Clarificarea nr. 1
la DOCUMENTAȚIA DE ATRIBUIRE
PROIECTARE SI EXECUTIE Autostrada Targu Mures – Targu Neamt, Sectiunea I Targu Mures – Miercurea Nirajului si legatura la Autostrada A3

Cod unic de identificare Contract: 16054368/2022/4497/S12

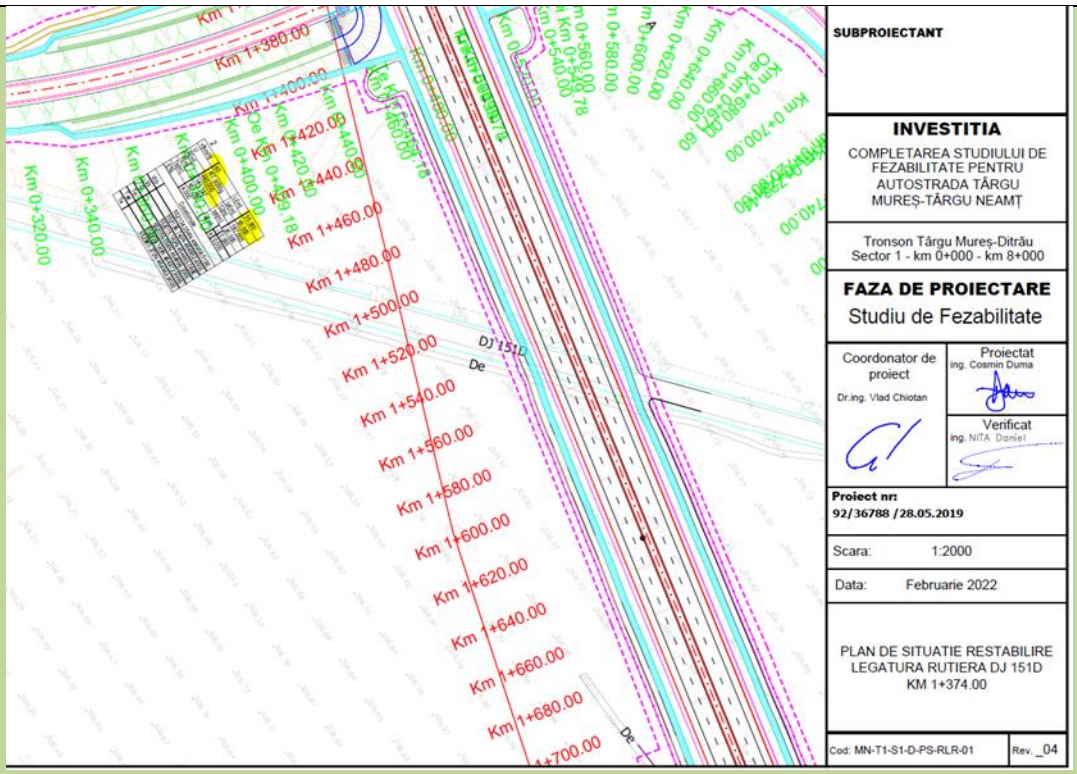
***Va rugam sa specificati, clar si fara echivoc, care este valoarea razei bretelei 1 a nodului rutier A3-A8, mai ales ca aceasta are influenta si asupra aliniamentului bretelei 2.***
Raspuns 92	Pentru breteaua 1 a nodului rutier A3-A8, raza arcului de cerc este R=175.00m.
Intrebare 93	***In cadrul documentatiei de atribuire, Cerintele Beneficiarului, cap 3.1.8 - Noduri Rutiere, b. Nod Rutier DN13, la km 10+110 (Targu Mures), bretelele secundare au viteze de proiectare de 50-60 km/h, razele minime au valori de 231.50m, iar deverul maxim este de 5.50%:*** **b. Nod Rutier DN13 la km 10+110 (Targu Mureș)** Nodul rutier este amplasat la km 10+110 al autostrazii, pe Tronson 1, cu descarcare in DN13 si se dezvolta pe raza UAT Acățari (jud. Mureș). Geometria este de tip „Trompeta dubla", avand urmatoarele caracteritici tehnice: a. 7 bretele cu o singură bandă pe sens, din care breteaua principală bidirecțională, iar celelalte bretele unidirecționale i. Breteaua principala: Viteza de proiectare de 60 km/h, raza minimă de 155m, iar deverul maxim de 6,5% ii. Bretelele secundare: Viteze de proiectare de 50-60 km/h, raze minime de 231.5m, iar dever maxim de 5.5% ***Conform informatiilor din documentatia de atribuire, format pdf si editabil, exista bretele care au valori ale razelor R=100.00m, iar deverul maxim este e 7.00%:***

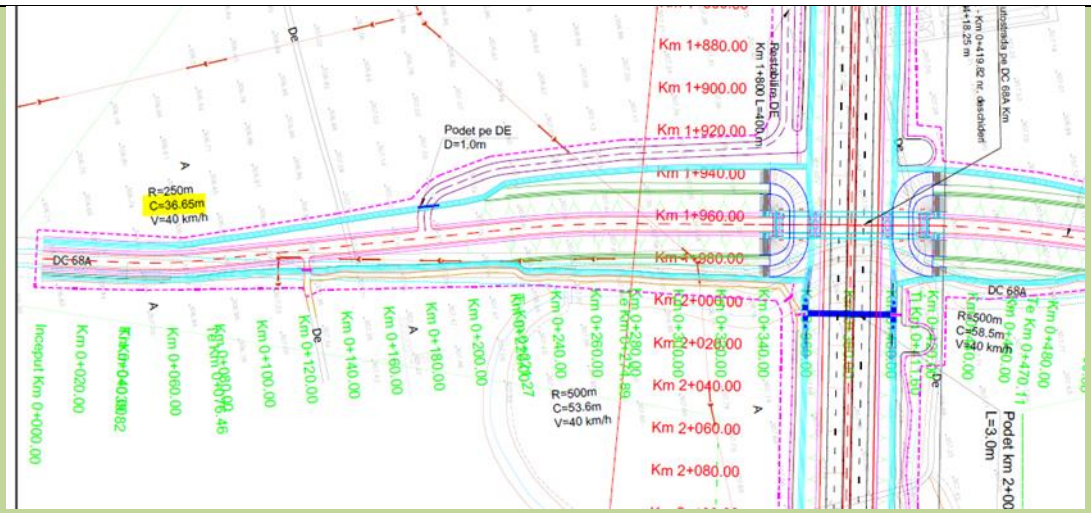
<tr><td></td><td>III...V şi drumuri de exploatare</td><td>95</td><td>95</td><td>75</td><td>55</td><td>45</td><td>35</td><td>30</td><td></td></tr>
</table>
Va rugam sa specificati, clar si fara echivoc, care sunt valorile clotoidelor nodului rutier DJ 151D, deoarece au o influenta asupra aliniamentelor bretelelor nodului.
</td></tr>
<tr><td>Raspuns 94</td><td>Se vor respecta elementele geometrice din proiect adaptandu-se semnalizarea rutiera in consecinta.</td></tr>
<tr><td>Intrebare 95</td><td>In cadrul Documentatiei de Atribuire, piese desenate, elementele geometrice in plan pentru restabilirea drumului judetean DJ 151D, km 1+374, pentru curba 2, sunt mentionate elemente geometrice avand viteza de proiectare v=80km/h, raza R=480.00, iar lungimea clotoidelor L=55.00m. Pentru curba 3, lungimea clotoidelor, pentru viteza de proiectare v=50 km/h, raza R=130.00m, este mentionata ca fiind L=50.00m.</td></tr>

Conform STAS 863/85, tabelul 2, lungimile minime ale clotoidelor, pentru viteza de proiectare v=80 km/h, trebuie sa fie 95.00m, iar pentru v=50 km/h lungimea minima a clotoidelor trebuie sa fie L=55.00m.

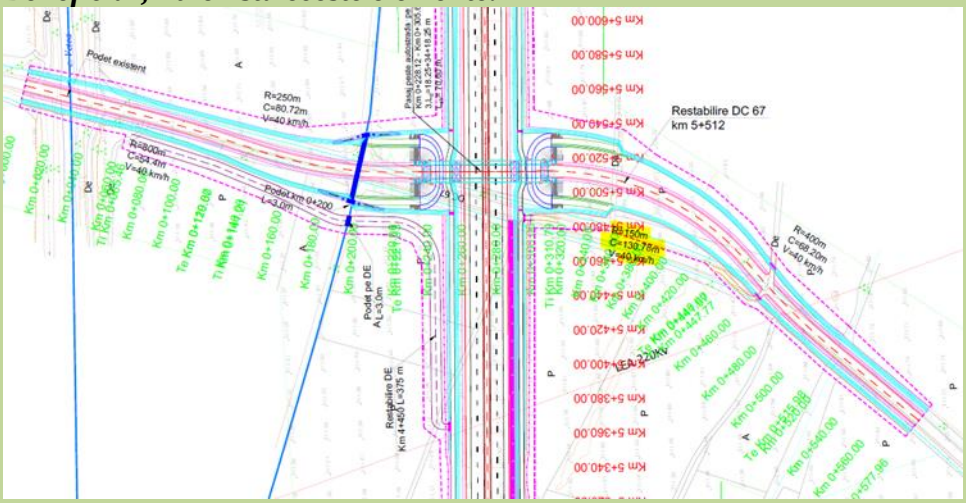
Conform STAS 863/85, tabelul 2, lungimile minime ale arcelor de cerc, pentru viteza de proiectare v=40 km/h, trebuie sa fie 60.00m.

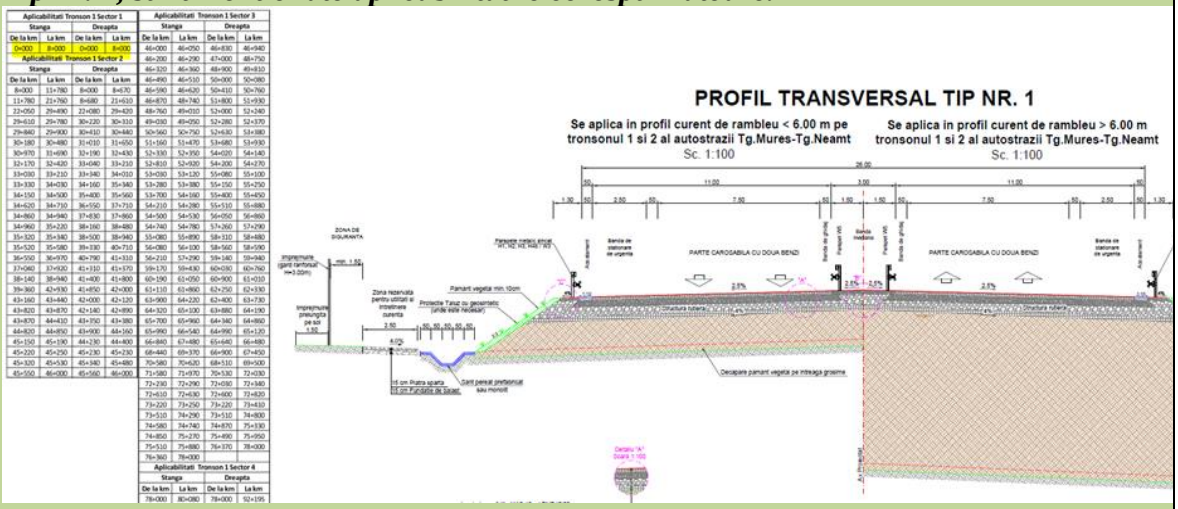
Va rugam sa specificati, clar si fara echivoc, daca pentru relocarea drumurilor comunale DC 67, DC64, DC42, DC44 si DC38, este nevoie de intoducerea clotoidelor conform cu normativul de proiectare elemente geometrice STAS 863/85.

Se vor respecta elementele geometrice din proiect adaptandu-se semnalizarea rutiera in consecinta.

In cadrul Documentatiei de Atribuire, piese desenate, in plansa cu Profilul Transversal Tip nr. 1, sunt mentionate aplicabilitatile corespunzatoare.

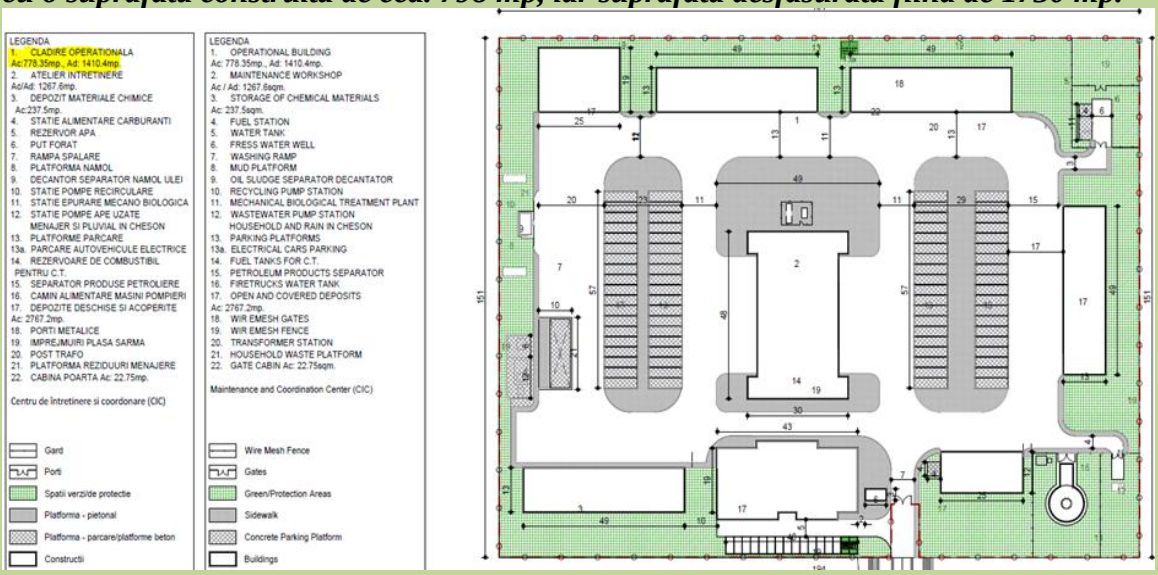
Din analiza aplicabilitatii profilului transversal tip nr. 1, am constatat ca pe zona de la km 0+000 pana la km 8+000, se aplica un profil transversal tip pentru rambleu R<6.00m, pe ambele parti. Din analiza planului de situatie si a profilului longitudinal, am constatat ca pe zona de la km 2+500 pana la km 2+940, aliniamentul autostrazii se afla intr-un rambleu cu o inaltime mai mare de 6.00m.

Va rugam sa specificati clar si fara echivoc, daca aplicabilitatea profilurilor transversale tip este conforma cu planurile de situatie si cu profilurile longitudinale.

Raspuns 98	Aplicabilitatea profilului tip se refera la elementele generale ale platformei drumului si interceptia acesteia cu terenul natural. Aplicabilitatea profilului tip nu se refera la existenta sau nu a bermelor, ci inglobeaza cele 2 situatii distincte (rambleu <6m si rambleu >6m). Bermele se vor realiza daca inaltimea rambleului este mai mare de 6m. Solutionarea particulara a situatiei descrise de Ofertant este definita in setul de planse de consolidare, respectiv plansa "MN-T1-S1-C-DET-003".
Intrebare 99	***In cadrul Cerintelor Beneficiarului, cap 3.1.15 – Dotari – Centru de Intretinere si Coordonare, km 8+550, este prezentata Cladirea Operationala ca fiind o constructie P+2, cu o suprafata construita de cca. 798 mp, iar suprafata desfasurata fiind de 1730 mp.***  LEGENDA 1. CLADIRE OPERATIONALA Ac:778.35mp., Ad: 1410.4mp. 2. ATELIER INTRETINERE Ac/Ad: 1267.6mp. 3. DEPOZIT MATERIALE CHIMICE Ac:237.5mp. 4. STATIE ALIMENTARE CARBURANTI 5. REZERVOR APA 6. PUT FORAT 7. RAMPA SPALARE 8. PLATFORMA NAMOL 9. DECANTOR SEPARATOR NAMOL ULEI 10. STATIE POMPE RECIRCULARE 11. STATIE EPURARE MECANO BIOLOGICA 12. STATIE POMPE APE UZATE MENAJER SI PLUVIAL IN CHESON 13. PLATFORME PARCARE 13a. PARCARE AUTOVEHICULE ELECTRICE 14. REZERVOARE DE COMBUSTIBIL PENTRU C.T. 15. SEPARATOR PRODUSE PETROLIERE 16. CAMIN ALIMENTARE MASINI POMPIERI 17. DEPOZITE DESCHISE SI ACOPERITE Ac: 2767.2mp. 18. PORTI METALICE 19. IMPREJMUIRI PLASA SARMA 20. POST TRAFO 21. PLATFORMA REZIDUURI MENAJERE 22. CABINA POARTA Ac: 22.75mp. Centru de intretinere si coordonare (CIC) Gard Porti Spatii verzi/de protectie Platforma - pietonal Platforma - parcare/platforme beton Constructii LEGENDA 1. OPERATIONAL BUILDING Ac: 778.35mp., Ad: 1410.4mp. 2. MAINTENANCE WORKSHOP Ac / Ad: 1267.6sqm. 3. STORAGE OF CHEMICAL MATERIALS Ac: 237.5sqm. 4. FUEL STATION 5. WATER TANK 6. FRESS WATER WELL 7. WASHING RAMP 8. MUD PLATFORM 9. OIL SLUDGE SEPARATOR DECANTATOR 10. RECYCLING PUMP STATION 11. MECHANICAL BIOLOGICAL TREATMENT PLANT 12. WASTEWATER PUMP STATION HOUSEHOLD AND RAIN IN CHESON 13. PARKING PLATFORMS 13a. ELECTRICAL CARS PARKING 14. FUEL TANKS FOR C.T. 15. PETROLEUM PRODUCTS SEPARATOR 16. FIRETRUCKS WATER TANK 17. OPEN AND COVERED DEPOSITS Ac: 2767.2mp. 18. WIR EMESH GATES 19. WIR EMESH FENCE 20. TRANSFORMER STATION 21. HOUSEHOLD WASTE PLATFORM 22. GATE CABIN Ac: 22.75sqm. Maintenance and Coordination Center (CIC) Wire Mesh Fence Gates Green/Protection Areas Sidewalk Concrete Parking Platform Buildings ***Va rugam sa specificati clar si fara echivoc care este suprafata construita si cea desfasurata a Cladirii Operationale.***
